Mémoire en réponses à l'avis de la MRAe

Etude d'impact pour le remplacement du télésiège Dahu – La Rosière

N° affaire : 20221740

Avis n° 2022-ARA-AP-1459 et 2022-ARA-AP-1462

Figure 2: Localisation du Tsf Dahu - pointillé vert (source EI page 37)

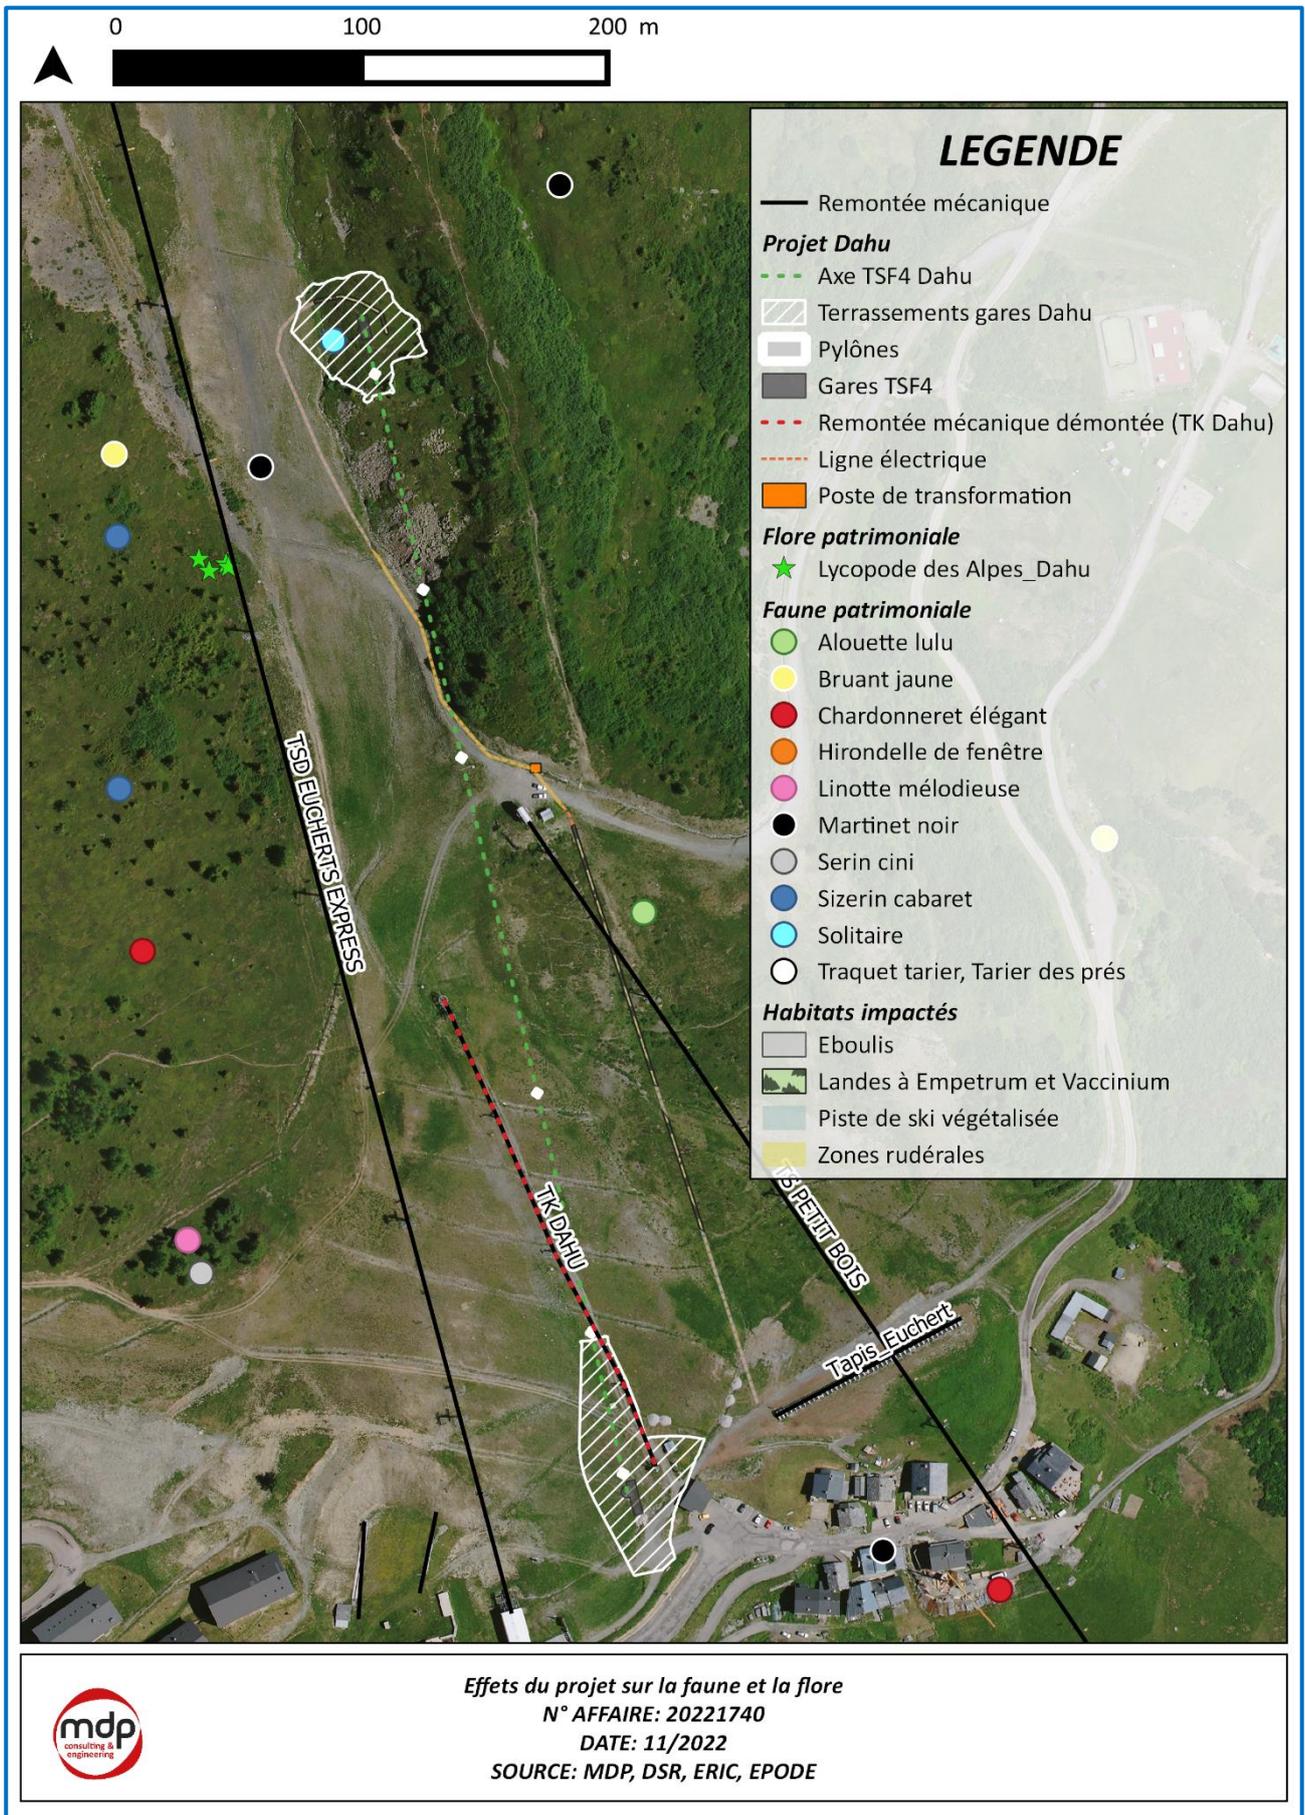
Le dossier n'apporte pas d'élément précis sur le positionnement final des six pylônes de la remontée mécanique⁵. De plus, il ne prend pas en compte le nécessaire enfouissement de la ligne électrique et le poste de transformation en gare amont, alors qu'ils font partie du périmètre du projet.

L'autorité environnementale demande de préciser l'emplacement des pylônes de la remontée mécanique. Ils sont représentés sur la cartographie ci-dessous, présentée dans la partie projet de l'étude d'impact, mais ils sont effectivement peu visibles. Pour la bonne compréhension du lecteur, la cartographie a été reprise afin de localiser plus facilement les pylônes. De plus, la ligne électrique et le poste de transformation ont également été ajoutés sur la cartographie. Voir la cartographie « projet » page suivante.

L'Autorité environnementale recommande au porteur de projet de préciser et de cartographier l'emplacement des pylônes du télésiège du Dahu.

L'Autorité environnementale recommande d'inclure dans le périmètre du projet et donc de l'étude d'impact, la nouvelle ligne électrique enterrée et le poste de transformation gare amont, d'évaluer leurs incidences environnementales et de présenter les mesures prises pour les éviter, les réduire et si besoin les compenser.

La ligne électrique de 600 mètres de longueur sera enterrée. Au total, la tranchée pour l'enfouissement de la ligne aura une largeur de 1,5 mètre et une profondeur de 2 mètres.

La tranchée pour la ligne électrique se situe sur des habitats principalement remaniés (milieux rudéraux et piste de ski végétalisée).

La création de la tranchée va tout de même impacter 300 m² supplémentaires sur l'habitat à landes à *empetrum et vaccinium*.

L'effet est qualifié de faible au vu de la surface très réduite impactée.

A noter que le maître d'ouvrage s'engage à étréper les landes au niveau de la tranchée afin de les conserver (voir la mesure MR2).

Figure 5: Localisation des deux opérations et des zones Natura 2000

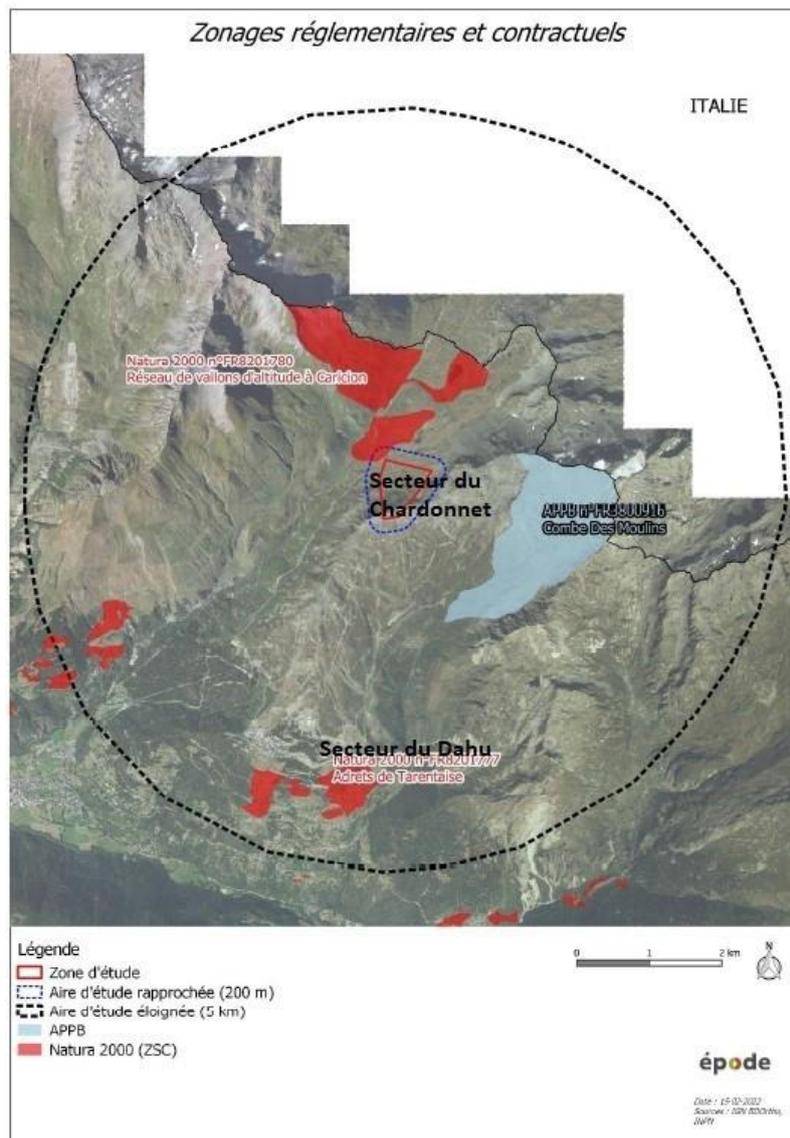
L'Autorité environnementale relève la qualité de l'étude d'incidences sur le projet du Dahu en rapport avec le périmètre limité de ce dernier permettant des investigations plus fines. L'étude d'incidences sur l'opération du Chardonnet est à une échelle plus importante comportant les différents items attendus, sans être du même niveau de précisions que celle du projet Dahu. Certains éléments se trouvent dans la partie relevé hydrographique. Parmi les deux espèces Grenouille Rousse et Lézard vivipare, ayant contribué à la désignation du site N2000, seule la première est repérée sur site en quantité vu l'habitat favorable à cette espèce, sans échange avec le site des Adrets de la Tarentaise au vu de la distance éloignée de 3,5 km.

NOMBRE DE JOURS PENDANT LESQUELS LA PRATIQUE DU SKI SERA POSSIBLE SUR LE DOMAINE CONSIDERE, POUR L'ALTITUDE DU VILLAGE DE LA ROSIERE (1850 M) ET L'ALTITUDE MINIMUM

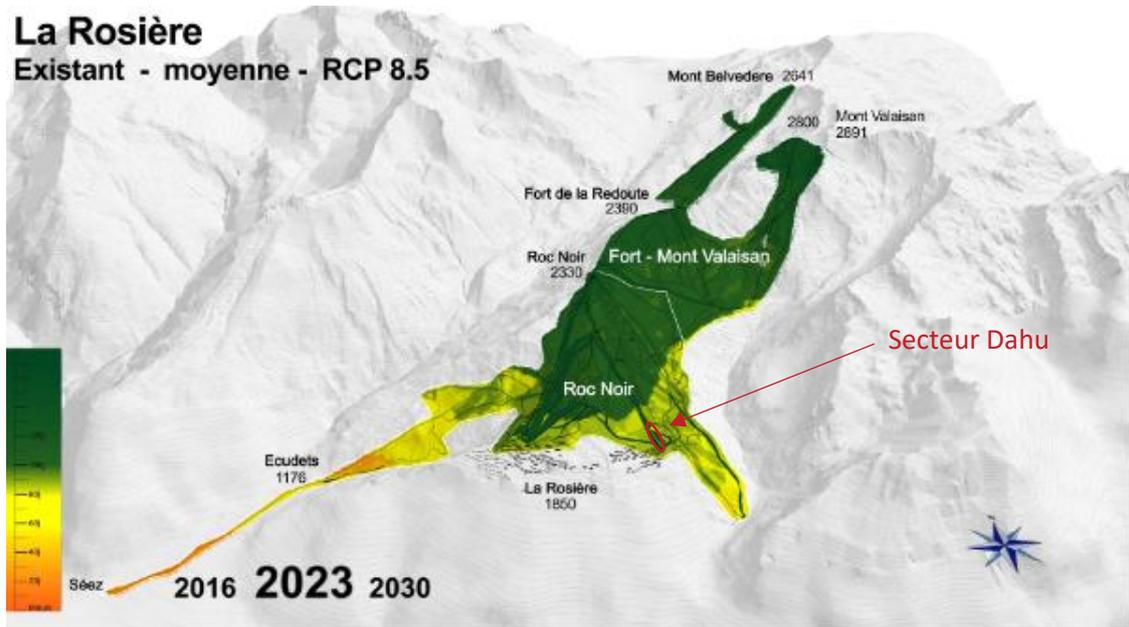
Le dossier ne portant que sur les opérations de remontées mécaniques, l'Autorité environnementale relève que les deux dossiers n'ont pas examiné la question de la disponibilité de l'eau pour l'enneigement du domaine skiable¹², au regard du changement climatique et de l'augmentation de fréquentation escomptée du fait de l'accroissement de capacité des remontées.

Sur le secteur Dahu, au départ des Eucherts à 1850 mètres, le nombre de jours pendant lesquels la pratique de ski sera possible est supérieur à 120 jours (période d'ouverture de la station), même selon le scénario du GIEC le plus pessimiste, sans l'apport de neige de culture avec de la neige damée jusqu'à 2035 et grâce à l'apport de la neige de culture jusqu'en 2090.

Le projet de remplacement du téléski Dahu, d'une durée de vie d'environ 30 ans, est localisé dans un secteur qui possède une durée d'enneigement permettant la pratique du ski jusqu'en 2050 grâce au damage et à l'apport de neige de culture.
